不具合箇所説明図

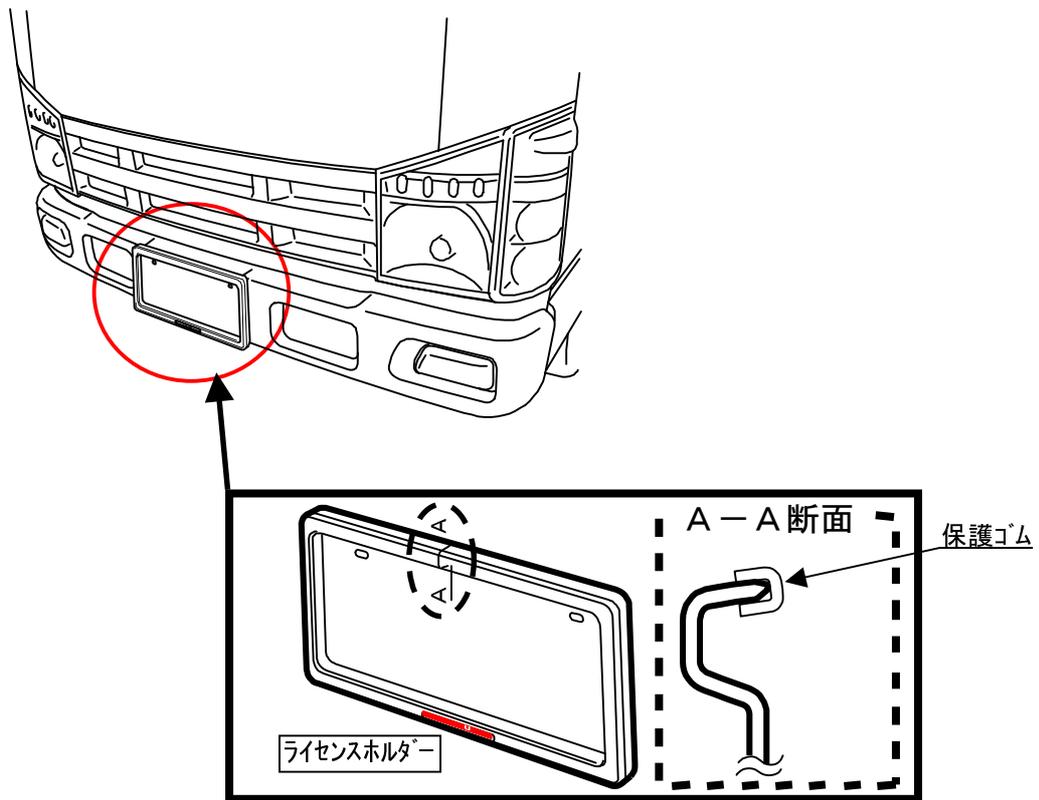
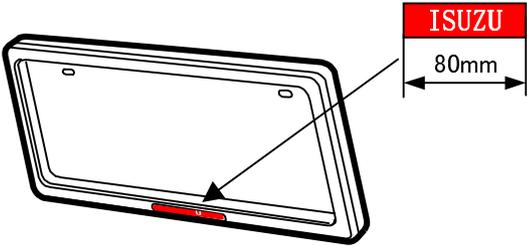
後付け部品として販売したライセンスホルダー（登録ナンバープレート飾り板）において、端末の保護ゴムに接着不十分なものがあり、ホルダーから外れることがある。保護ゴムが外れた状態で、車両清掃などの際に、端末が鋭利になっているため、怪我をするおそれがある。

改善の内容: 前面ホルダーは、ホルダーの端末部を研磨加工した対策品と交換する。
後面ホルダーは、保護ゴムを取り外し、端末部を研磨する。
